原管発官 R4 第 180 号
令和 4 年 11 月 11 日

東京都千代田区内幸町 1 丁目 1 番 3 号
東京電力ホールディングス株式会社
代表執行役社長 小 早 川 智 明

柏崎刈羽原子力発電所原子炉施設保安規定変更認可申請書

柏崎刈羽原子力発電所 原子炉施設保安規定変更比較表

図4

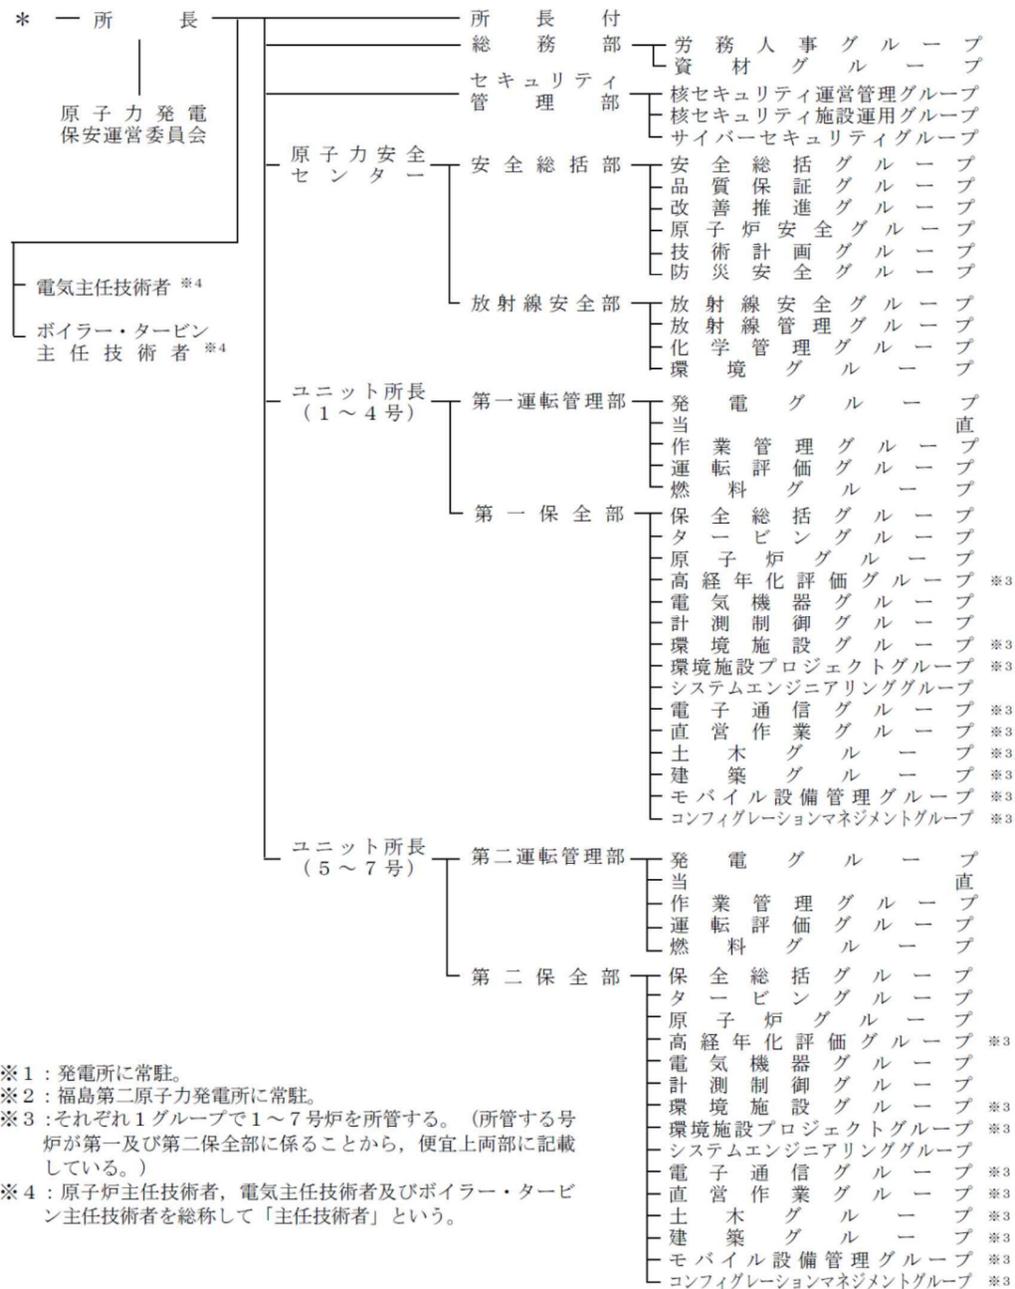
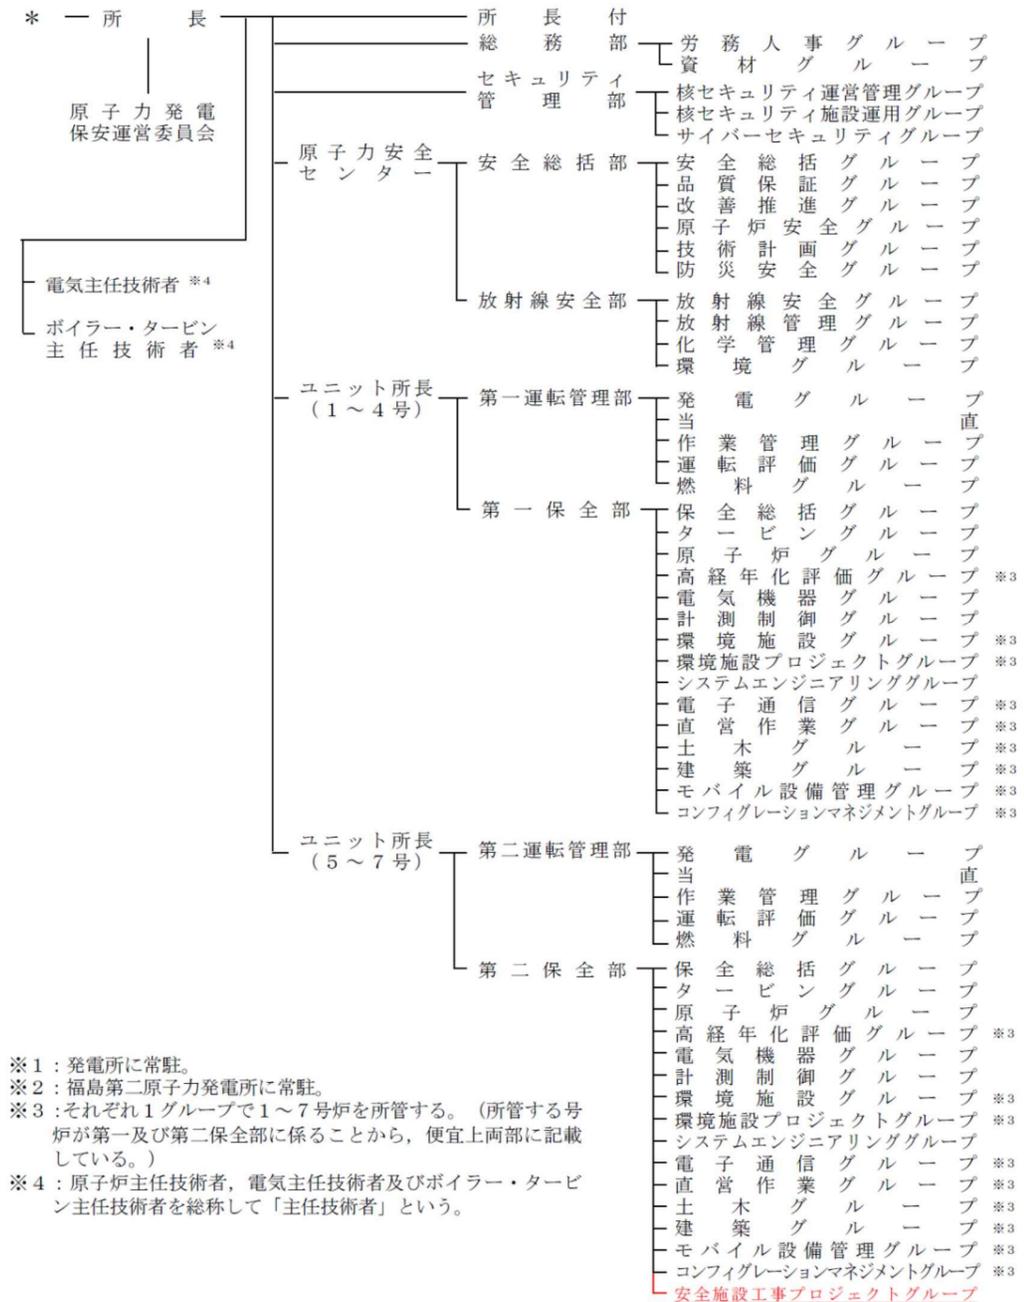
安全対策に係る工事を行う発電所組織として，第二保全部内に安全施設工事プロジェクトグループを新設する。

組織体制の見直しに伴う変更
